Einspruch gegen den Bebauungsplan K76 Limburger Str. II (bisher B.K48)

I Anregungen der Öffentlichkeit gemäß § 3 (2) BauGB

Stellungnahme zur Bauleitplanung der Stadt Königstein, Aufstellung Bebauungsplan K76 „Limburger Straße II“

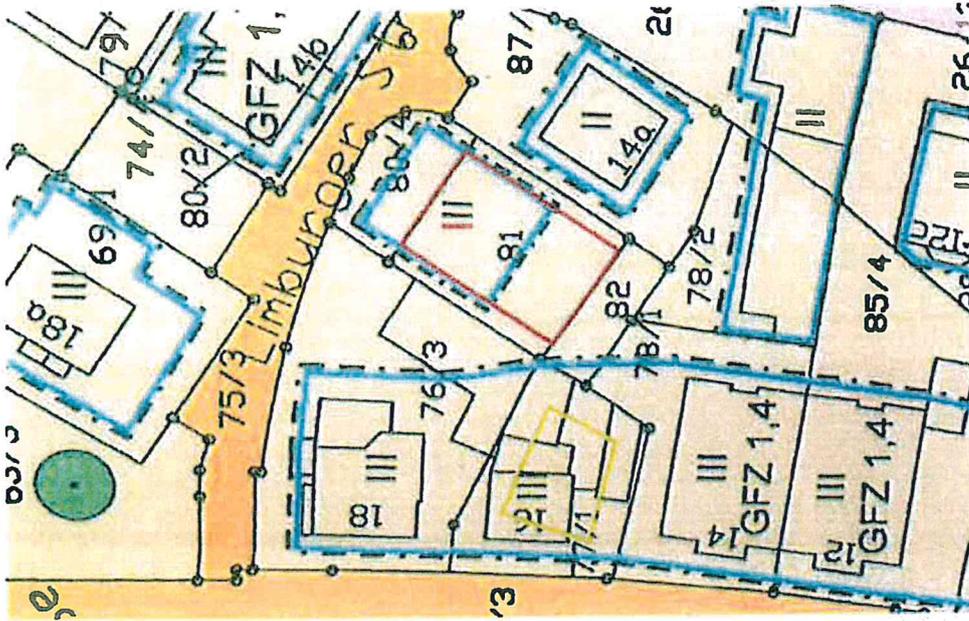
Das erste Problem für mich ist die Zuordnung der zu bebauenden Fläche für die Flurstücke 80 – 82. Aufgrund der fehlenden Eintragung der Zufahrt im Grundbuch, müssen die Parkplätze für einen Neubau über die öffentliche (Stich) Straße erfolgen. Daher wäre es sinnvoll das Baufenster entsprechend auf Flur 81 zu verschieben. Dann könnten die PKW-Stellplätze auf Flurstück 80 erfolgen.

Als zweite Anfrage, je nach Wunsch der Bebauung (mit sozialem Wohnungsbau) wäre für das Flurstück 81 auch eine 3 geschossige Bauweise möglich? Auch um auf dem Dach PV Anlagen zu installieren, die nicht im Schatten der ersten Reihe liegen, und im EG günstigere Wohnungen entstehen zu lassen.

Die 3. Anfrage ist die komplizierteste. Flurstück 77/1 also Limburger 16 hat im B-Plan einen 3 geschossigen Ausbau vorgesehen. Wäre hier eine Grenzbebauung möglich. Zurzeit besteht dieses Gebäude aus dem Fachwerkhaus, für welches aus Gründen des Lärmschutzes (laut Bauamt Bad Homburg) bei gastronomischer Nutzung des EG, im restlichen Gebäude auch nur gastronomische Nutzung möglich ist. Hier verhindert dann der Brandschutz eine entsprechende Nutzung (steht zurzeit leer). Zur linken Seite liegt Grenzbebauung vor, nach hinten und zur rechten Seite (Flurstück 78/1) teilweise ebenso. Der Anbau Döner wäre sanierungsbedürftig, kann aber aufgrund der Nachbarschaft nicht sinnvoll saniert werden (jede äußere Veränderung des Daches bedingt Zustimmung der Nachbarn, welche nicht zu bekommen ist). Optisch würde hier laut B-Plan ein asymmetrisches Gebäude entstehen (siehe Anhang PDF-Seite 2). Was stellen Sie sich an dieser Stelle konkret vor. Wirtschaftlich sinnvoll ist eigentlich nur ein Neubau. Für diesen müsste aber Grenzbebauung ermöglicht werden, um ein optisch ansprechendes Ergebnis zu erzielen. Im B-Plan ist aber überall von offener Bebauung die Rede. Wenn im EG eine gastronomische Nutzung erwünscht ist, können nun auch Terrassenüberdachungen bis an den Gehweg erstellt werden? Ist die Fläche als Terrasse nutzbar? Gerne würde ich Ihre Vorstellungen, welche dem B-Plan zu Grunde liegen noch einmal besprechen.

Verschiebung des Baufensters in die Mitte ?

Ist hier auch 3 geschossige Bauweise denkbar?

Welche Abstände sind einzuhalten, ist die vorhandene Grenzbebauung weiterhin möglich?

Der Anregung hinsichtlich der Verschiebung des Baufensters wird entsprochen.
Der Anregung bezüglich einer erhöhten Geschossigkeit wird nicht gefolgt, da die Stichstraße Limburger Straße als städtebauliche Grenze gesehen wird. Alle Gebäude unterhalb dieser weisen eine Zweigeschossigkeit auf und alle Gebäude oberhalb dieser Grenze eine Dreigeschossigkeit.

Der Bebauungsplan ermöglicht für den genannten Bereich einen dreigeschossigen Ausbau. Ob eine Grenzbebauung unter den gegebenen Umständen in diesem speziellen Fall möglich ist, ist mit der Bauaufsicht des Hochtaunuskreises abzustimmen.
